Reakce na analýzu řešení REV 2016 pro úsek severně od Kuřimi a jeho soulad s normami ČSN dle projektu „Optimalizace trasy R43 (D43) v úseku D1 – Kuřim“ ([redacted] srpen 2019)

Byli jsme požádáni Krajským úřadem Jihomoravského kraje, abychom se vyjádřili z pozice zpracovatelů Územní studie nadřazené dálniční a silniční sítě v jádrovém území OB3 metropolitní rozvojové oblasti Brno (dále jen „ÚS JMK“) k dokumentu Optimalizace trasy R43 (D43) v úseku D1 – Kuřim, Analýza řešení REV 2016 pro úsek severně od Kuřimi a jeho soulad s normami ČSN vypracovaném [redacted] v srpnu 2019 (dále jen „Analýza souladu s ČSN“). Analýza souladu s ČSN je reakcí na dopis náměstka hejtmána JMK Mgr. M. Malečka ze dne 19. 11. 2018, kterým reagoval na podnět [redacted] ze dne 20. 10. 2018.

c) Srovnání Optimalizace trasy R43, 2015 [redacted] a varianty D.6 (ÚS JMK) – detail

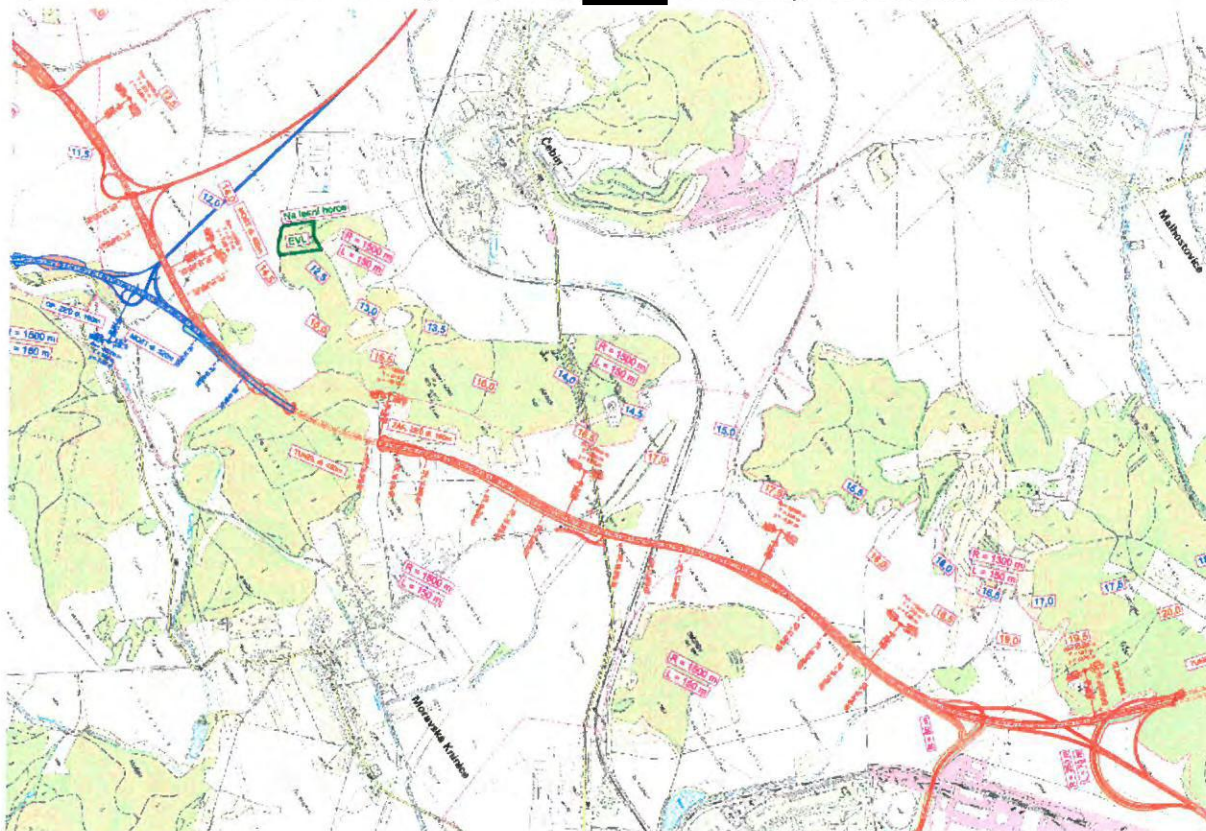
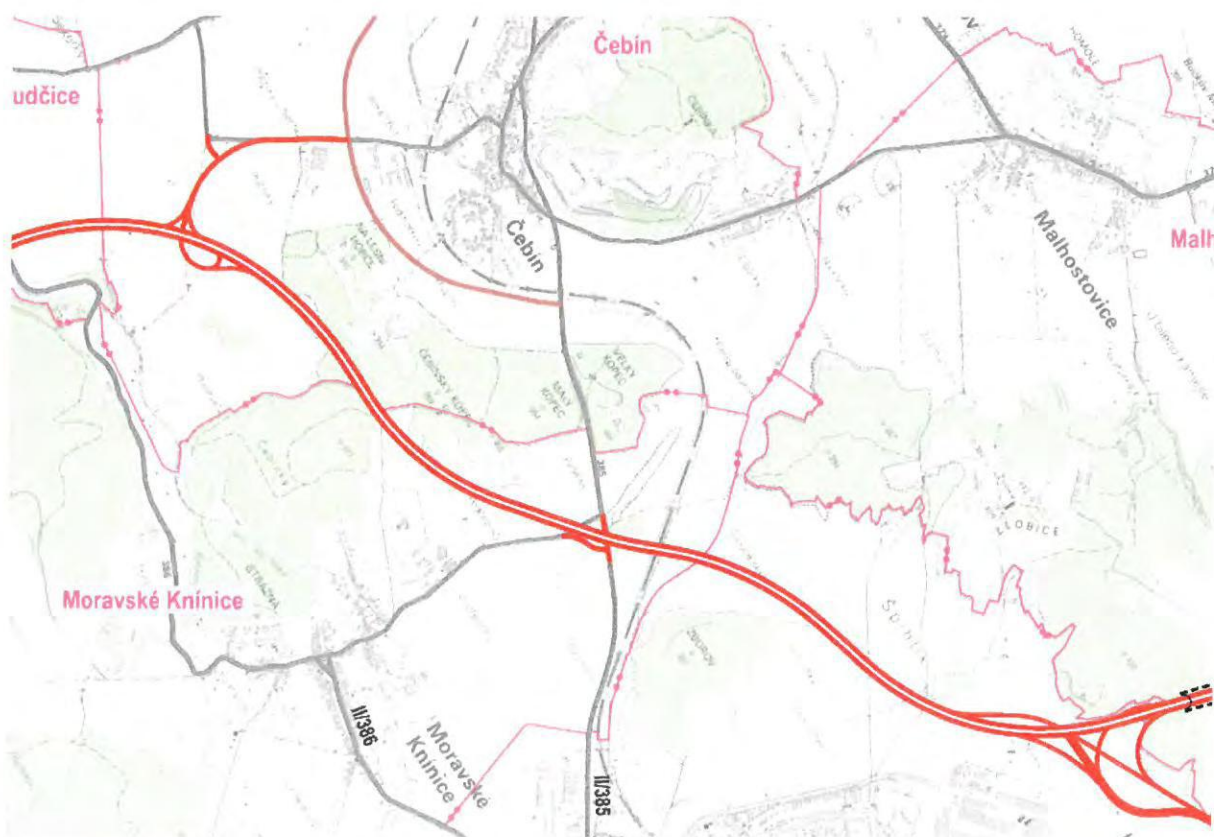
Uvedená úprava spočívala v posunu mimoúrovňové křižovatky u Čebína, kde původní technický návrh neodpovídal současným normovým požadavkům a varianta by v této podobě nemohla být v případě jejího výběru dále sledována – v dalších stupních projektové přípravy by muselo dojít k její změně (umístění a řešení křižovatek, změna šířkového uspořádání), což by mohlo zpětně vést k potřebě změn rozsahu koridorů v ZÚR JMK a z toho vyplývajícím prodlevám při přípravách realizace komunikace.

Posun křižovatky u Čebína zajistil splnění normových požadavků na řešení a vzdálenosti křižovatek a zároveň zajistil vhodné navedení dopravy ze silnice II/385 (obchvat Čebína) přímo na trasu komunikace „43“ s potlačením možnosti pokračovat po dnešní trase II/385 po průtahu přes Kuřim. Z tohoto pohledu je takové umístění křižovatky na komunikaci „43“ optimální, neboť navádí dopravu z II/385 mimo průtah Kuřimi přímo na Brno, resp. D1.
